女川原子力発電所第2号機 工事計画審査資料	
資料番号	O2-他-F-19-0038_改2
提出年月日	2021年 9月 2日

# 女川原子力発電所第2号機 建屋の地震影響を踏まえた機器・配管系の 耐震評価について(指摘事項に対する回答)

## 前回審査会合(6/1)における指摘事項及び回答概要(1/2)

### (1) 地震応答解析に用いた建屋ー大型機器連成地震応答解析モデル

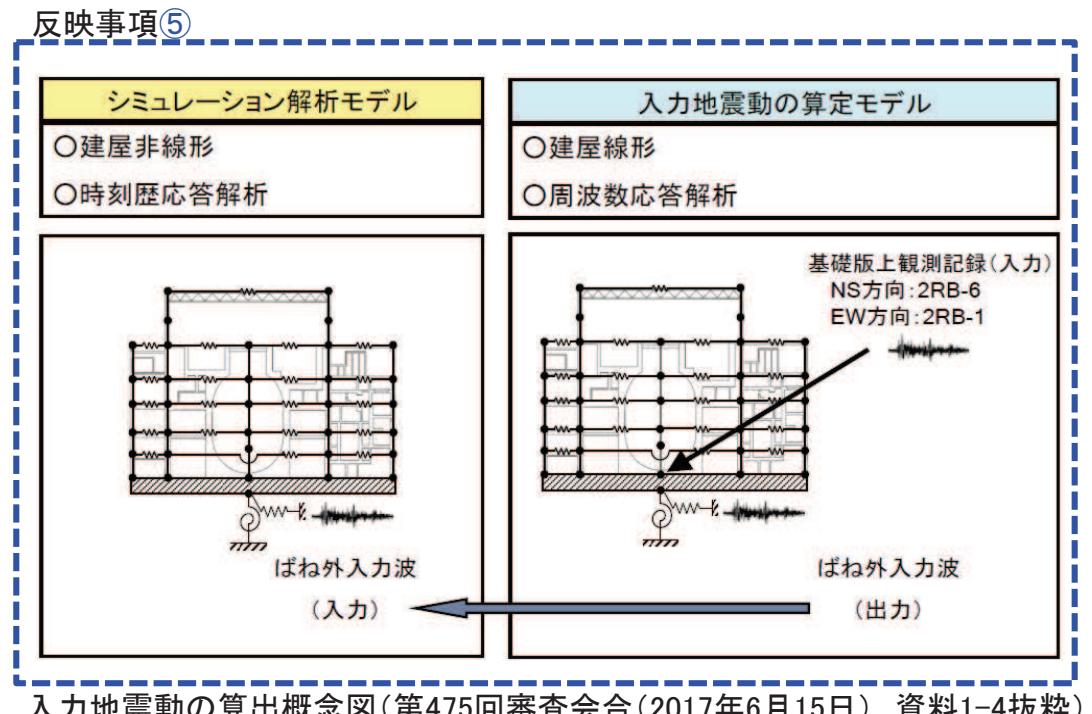
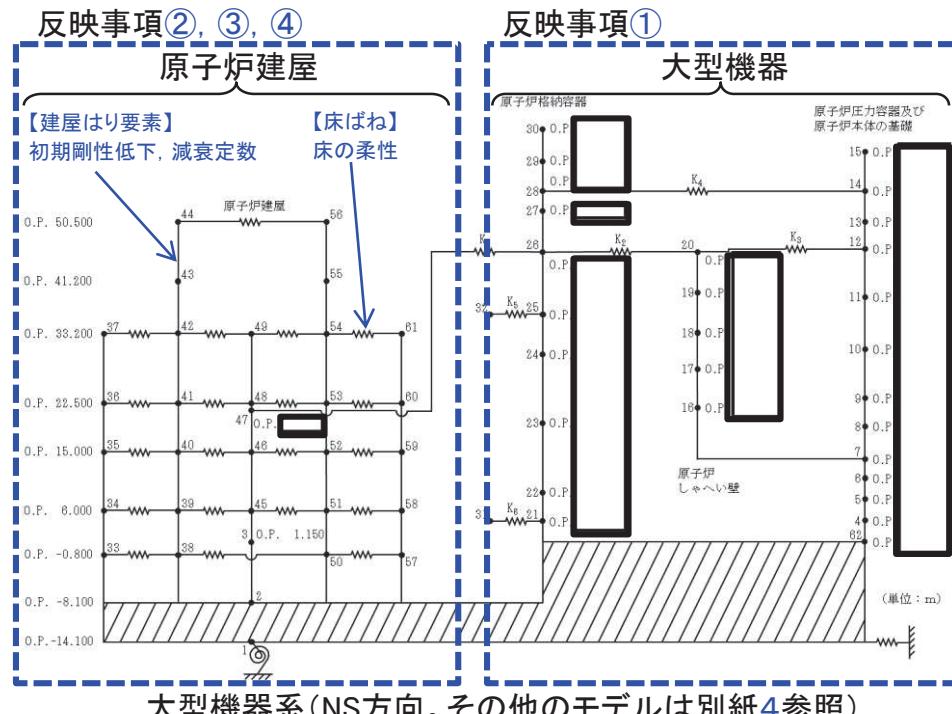
# 指摘事項③ー1に対する回答

- 3.11/4.7地震の地震応答解析に用いた建屋ー大型機器連成地震応答解析モデル(大型機器系及び炉内構造物系)は、建設時の地震応答解析モデルをベースとして、原子炉建屋のシミュレーション解析結果\*及び地震発生時のプラント状態(3.11地震時:原子炉起動直後、4.7地震時:原子炉停止中)を反映している。
- 建屋ー大型機器連成地震応答解析モデル及び解析条件への反映事項は、以下のとおり。

#### ① 地震発生時のプラント状態を踏まえた材料物性値及び炉水質量の設定

- ② 原子炉建屋の乾燥収縮及び地震によるコンクリートのひび割れによる初期剛性の低下\*
- ③ 原子炉建屋の床の柔軟性の考慮\*
- ④ 原子炉建屋コンクリートの減衰定数\*
- ⑤ 解析モデルへの入力地震動\*

### (2) 地震応答解析に用いた建屋－大型機器連成地震応答解析条件

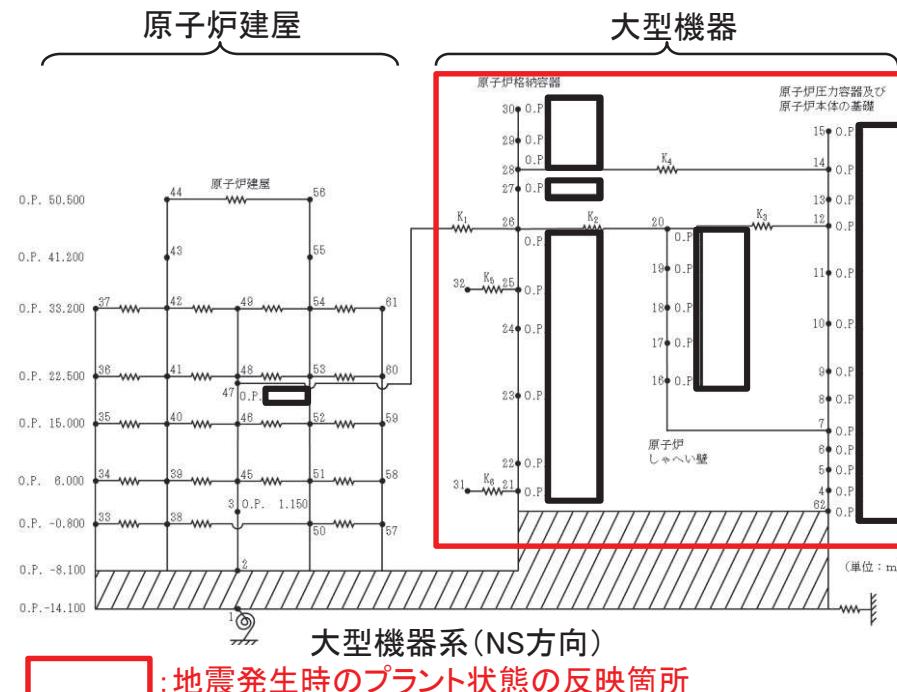
## 指摘事項③ー1に対する回答

- 3.11/4.7地震の地震応答解析に用いた建屋－大型機器連成地震応答解析モデル(大型機器系及び炉内構造物系)における大型機器及び炉内構造物の解析条件のうち、材料物性値(縦弾性係数)及び炉水質量(炉水密度)については、建屋の解析条件と同様、地震時の応答を考慮するため、地震発生時のプラント状態を踏まえた設定としている。
- 既工認モデル及び3.11/4.7地震時の炉水温度、縦弾性係数及び炉水密度を下表に示す。
- 3.11/4.7地震時の縦弾性係数及び炉水密度は、通常運転時に対して差があるが、停止時とほぼ同等であるため、3.11/4.7地震の地震応答解析における解析条件としては、停止時の値を適用している。

【設備の地震応答解析で応答倍率法を適用している設備の算出過程(1/2)】

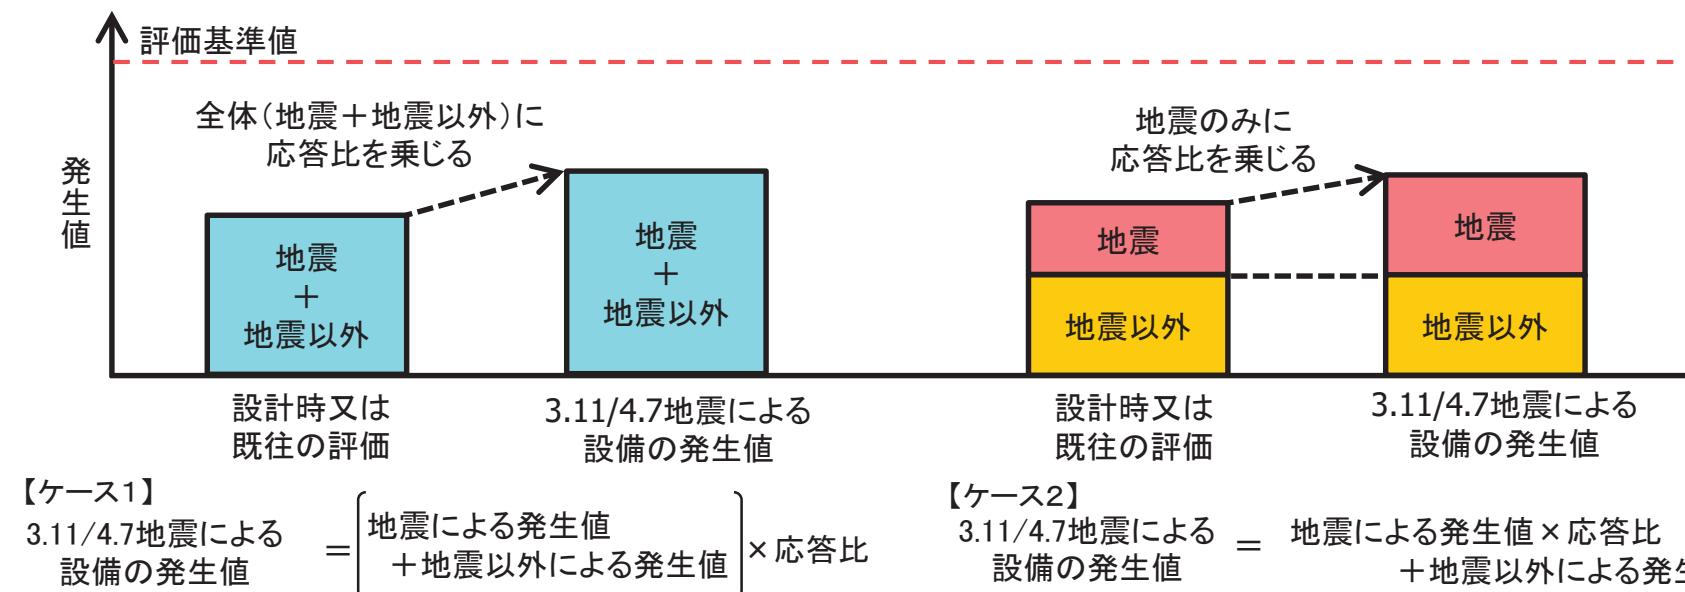
## 指摘事項③ー2に対する回答

- 3.11/4.7地震に対する地震応答解析における構造強度評価は、段階的に評価(①簡易評価、②設計時と同等の評価、③詳細評価)を実施しており、①簡易評価(応答倍率法の適用)では、設計時又は既往の評価に応答比を乗じることで3.11/4.7地震による設備の発生応力等を算出している。
- 応答比は、下式のとおり、3.11/4.7地震時の地震力と設計時又は既往の評価の地震力から求める。

- 簡易評価(応答倍率法の適用)による発生応力等の算出方法としては、下図のとおり、ケース1【全体(地震+地震以外)に応答比を乗じる】及びケース2【地震のみに応答比を乗じる】がある。
- なお、ケース1の算出方法は、全体(地震+地震以外)に応答比を乗じるため、保守的な評価結果となる。ケース1による評価で評価基準値を満足しない等、より精緻な値を求める場合はケース2を適用する。
